# 泊発電所 3 号炉 耐津波設計方針について

〔 入力津波の設定に係る指摘事項回答  
及び入力津波の評価条件について 〕

令和 5 年 10 月 16 日  
北海道電力株式会社

## 1.1 審査会合における指摘事項と回答概要

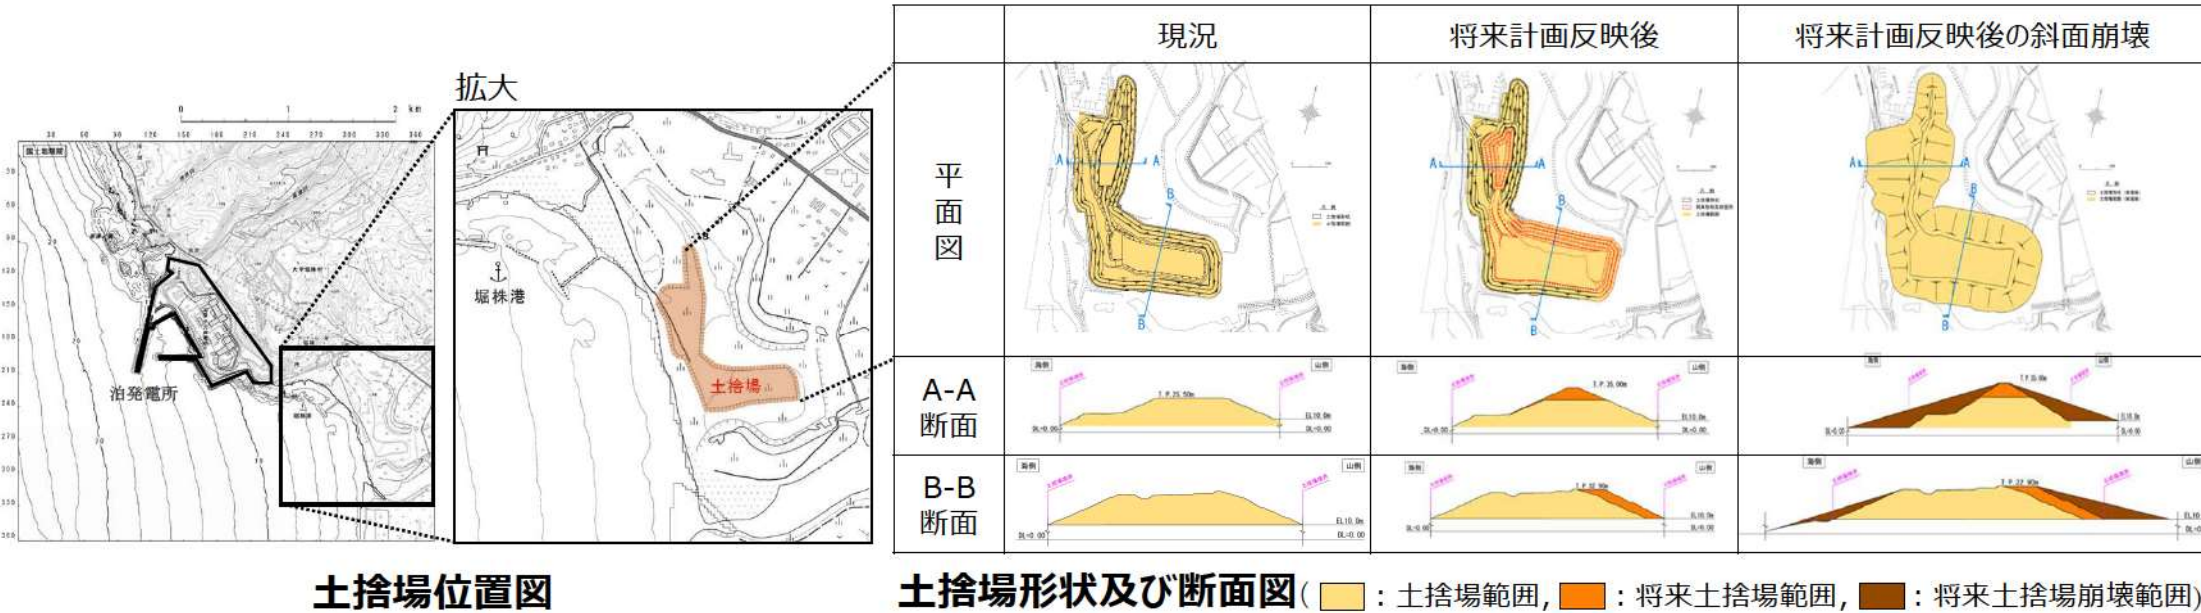
221206-02	<p><b>令和4年12月6日審査会合</b> 抽出された特徴が遡上・浸水域の評価及び入力津波の評価に与える影響について、影響要因の選定結果だけが示されており、選定した根拠に係る説明が不足しているため、結論に至るまでの過程を論理的に説明すること。当該説明の例を以下に示す。  <ul style="list-style-type: none"> <li>✓ 特徴として抽出された項目のうち、ガイドを踏まえて評価に考慮する必要があるもの、評価に与える影響が否定できないもの等を整理することによって、影響要因として選定するまでの考え方を明確化するなど。</li> <li>✓ 選定された影響要因に対し、定量的な評価による影響検討をすることで、敷地への遡上の可能性の有無及び入力津波の設定の考え方を明確化するなど。</li> <li>✓ 上述した結論に至るまでの過程に関して、フローチャートを用いて説明するなど。</li> </ul> </p>	<p>泊発電所の敷地形状及び機器配置の観点で海と接続される施設を確認し、津波が遡上する管路として各取放水路における施設の構造を踏まえた解析条件・解析モデルを説明する。  <ul style="list-style-type: none"> <li>・ 3号炉取水路</li> <li>・ 3号炉放水路</li> </ul> </p>	<p>P.36 ～ P.39 (1.5)</p>
220929-04	<p><b>令和4年9月29日審査会合</b> 取水路及び放水路の管路解析について、施設の構造を踏まえた解析条件・解析モデルを説明すること。</p>	<ul style="list-style-type: none"> <li>・ 1号及び2号炉取水路については、1号及び2号炉取水路流路縮小工を計画しており、解析条件・解析モデルについて説明する。</li> <li>・ 1号及び2号炉放水路については、1号及び2号炉放水路逆流防止設備を計画しており、解析条件・解析モデルを整理中であるため、詳細は今後説明する。</li> </ul>

- 土捨場の将来計画を反映した地形及びその地形が基準地震動により斜面崩壊することを想定する。
- 斜面崩壊の範囲は、「宅地防災マニュアルの解説」より、斜面高さの2倍とする。
- また、崩壊した土砂の堆積形状については、斜面の形状を踏まえると崩壊後の斜面形状の法肩は崩壊前の法肩位置より低くなると想定されるものの、被害の不確実性を考慮して堆積土量が保守的な設定となるように、崩壊前の斜面形状の法肩位置を起点として、土砂到達範囲まで土砂が堆積する形状とする。

- 想定した土捨場の将来計画及びその斜面崩壊による入力津波への影響を定量的に評価するため、土捨場の将来計画反映後の地形及びその斜面崩壊後の地形を考慮した津波の遡上解析を実施した。
- その結果、**土捨場の将来計画は、津波高さ及び津波高さ以外(流況等)に与える影響がないが、将来計画を反映した地形における斜面崩壊は、放水口において、津波高さの最大値に影響を与えることが定量的に確認されたことから、入力津波に対する影響要因として考慮する※1** (詳細はp26～32参照)。

【取放水路代表断面図※】

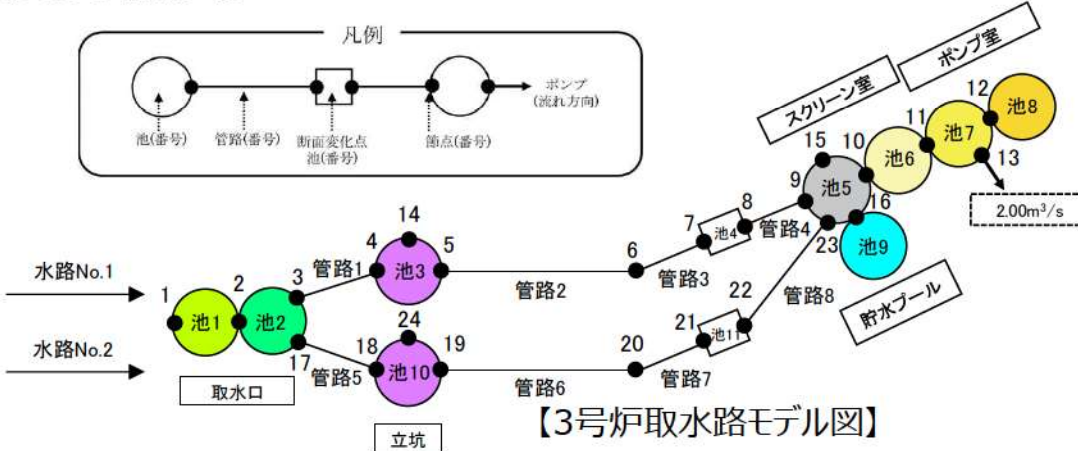
②  
指摘事項 220929-04  
⇒管路解析に関するご指摘

- 解析モデルについて、管路は管路延長・管路勾配・管径を考慮したモデル化とし、各管路モデルで摩擦による損失を考慮する。
- 管路解析は、取水口・放水口における水位の時刻歴波形を入力条件として実施する。なお、放水施設に関しては放水池周辺の津波水位が放水池天端を上回ることから、放水池周辺から放水池内への流入も考慮する。
- 取・放水経路は開水路区間と管路区間が混在するため、微小区間に分割した水路の各部分(管路)が、開水路状態か管路状態かを逐次判定し、管路区間はその上下流端の開水路区間の水位（自由水面の水位）を境界条件として流量計算を行い、開水路区間は、開水路の次元不定流の式により流量・水位を計算する。
- 立坑部等(池)は、水面面積を鉛直方向に積算した水位－容積関係を用いて、立坑部等に接続する水路の流量合計値から水位を算定する。
